LWL-Archäologie für Westfalen, Außenstelle Olpe, (Vorhabanfrage)
Stellungnahmen vom 09.12.2020 und 12.01.2020

Anregung:	Beschlussvorschlag:
<p><u>Kreis Soest, Abteilung Umwelt/SG Bodenschutz, Altlastenanfrage (Vorhabenanfrage) Stellungnahme vom 10.12.2020</u></p> <p>Anhängend erhalten Sie die gesonderte Auskunft zu Ihrer Altlastenanfrage per Fax. Ich habe hier, gesondert von den sonstigen bodenschutzrechtlichen Belangen, lediglich die Auskunft zu den Altlasten im angetragten Gebiet gegeben. Die Nähe zum Schutzgebiet und die zu kritisierende, Weitere Versiegelung von Flächen sind hier nicht betrachtet worden.</p> <p>Ich beziehe mich auf Ihre Anfrage vom 07.12.2020. Die von Ihnen im Plan markierten und angefragten Grundstücke sind nicht im Kataster als Altlast-Verdachtsfläche oder Altlast registriert.</p> <p><u>Hinweise:</u></p> <ul style="list-style-type: none"> • Das Kataster über Altlast-Verdachtsflächen und Altlasten des Kreises Soest erhebt keinen Anspruch auf Vollständigkeit und wird fortlaufend ergänzt. Die historischen Nutzungen der Grundstücke sind mir nicht bekannt, aber möglicherweise können zu einem späteren Zeitpunkt Anhaltspunkte bekannt werden, die einen Verdacht auf

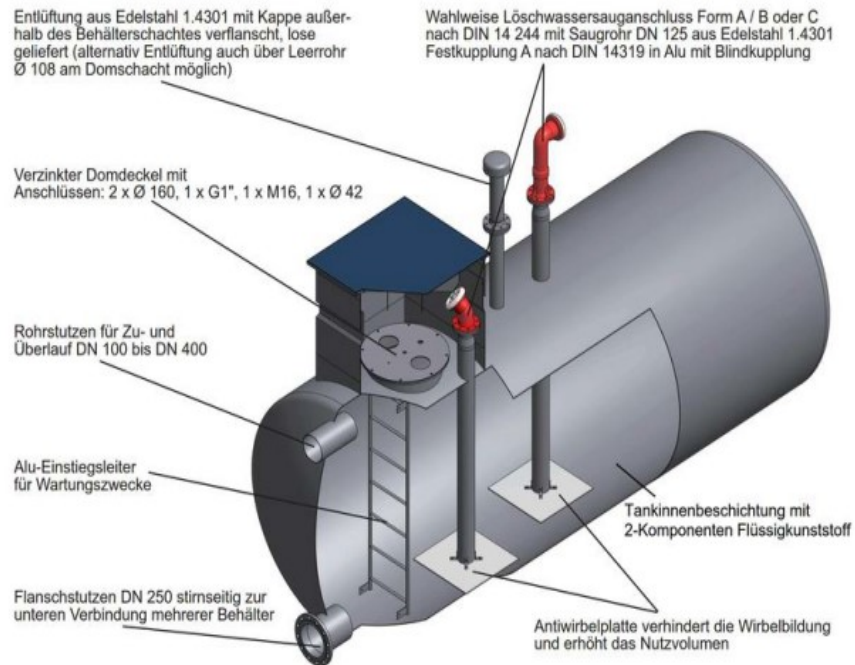
Dem Überfahren der Gasfernleitung mit Baufahrzeugen bei unbefestigter Oberfläche in Längs- bzw. Querrichtung können wir nur nach erfolgten druckverteilenden Maßnahmen - wie Auslegen von Baggermatratzen oder dergleichen - zustimmen.

Eventuell geplante neue Baumstandorte sind gemäß DVGW Merkblatt GW 125 (M) sowie des Merkblattes der Forschungsgesellschaft für Straßen- und Verkehrswesen e.V. FGSV Nr. 939 mit Blick auf die weitere Entwicklung des Stammdurchmessers zu wählen. Um die Gasfernleitung vor Beeinträchtigungen durch Wurzelwuchs zu schützen und eine gefahrungsfreie Lebensdauer der Bäume zu gewährleisten, sollte der Abstand von 5,0 m zwischen Leitungsaußenkante und Stammachse nicht unterschritten werden.

1. Auskofferungs- und Verdichtungsarbeiten dürfen nur dann maschinell erfolgen, wenn über der Leitung ein Erdpolster von 0,5 m gewährleistet ist und Verdichtungsgeräte, deren Erregerkraft pro Aufstandsfläche den Wert von 8,5 N/cm² nicht überschreiten, eingesetzt werden.

2. Bei Näherungen im Horizontalabstand unter 1,0 m und im Vertikalabstand unter 0,5 m zu unseren Anlagen dürfen Erdarbeiten nur von Hand ausgeführt werden.

10. Die Baugrube im Kreuzungsbereich ist sorgfältig anzulegen, wobei die freigelegte Leitungslänge das Maß von 3 m (Stützweite) nicht überschreiten darf. Bei der Verfüllung des Rohrgrabens muss die Leitung in einer Schichtdicke von mindestens 0,2 m allseitig im Sand eingebettet werden.

11. Bodenabtrag bzw. – auftrag ist nur bis zu einer verbleibenden Gesamtüberdeckung der Leitung von mindestens 1,0 m bis höchstens 1,5 m erlaubt.
